改善箇所説明図

改善措置の内容

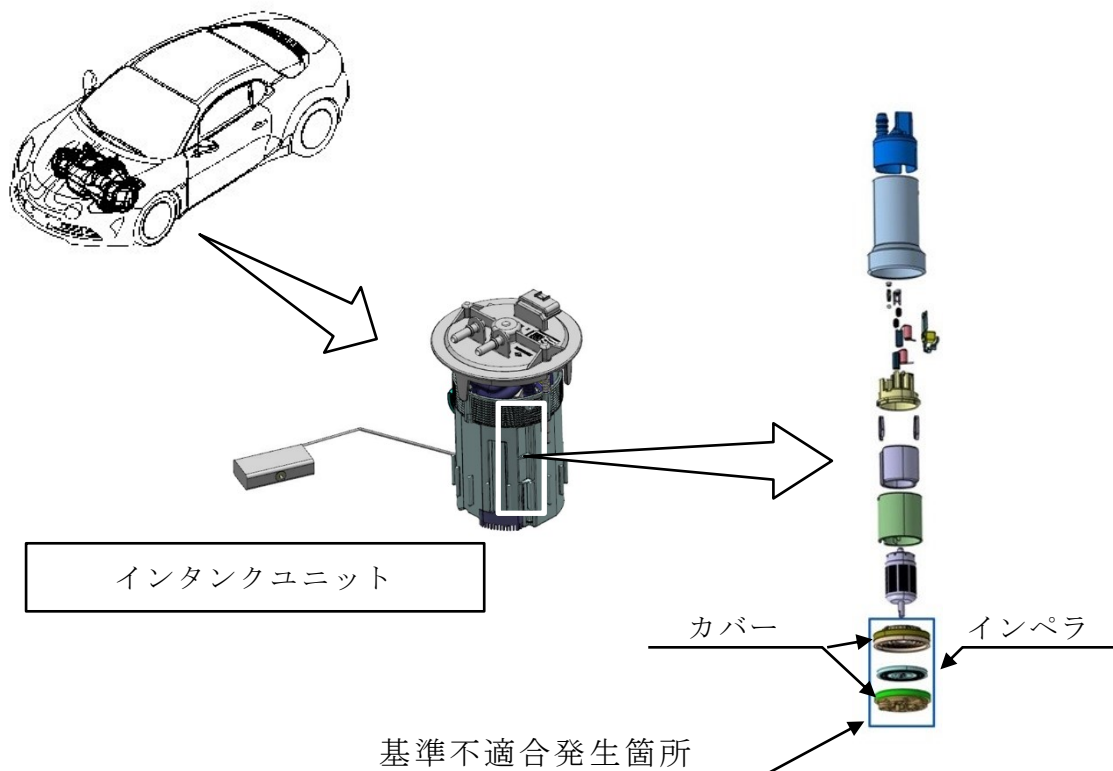
燃料ポンプのインタンクユニットにおいて、樹脂製インペラとカバーのクリアランス設計が不適切なため、燃料温度の上昇によって樹脂製インペラが変形することがある。そのため、カバーと接触し、燃料ポンプモーターが作動不良となり、最悪の場合、走行中エンストに至るおそれがある。

全車両、インタンクユニットの部品番号を確認し、対策前の場合はインタンクユニットを対策品に交換し、エンジン制御ユニットのプログラムを最新のプログラムに書き換え、対策品のインタンクユニットの場合はエンジン制御ユニットのプログラムを最新のプログラムに書き換える。

ブルーステッカーの空欄に0DHK と記入し、トランク床面の右側パネルに貼り付ける。
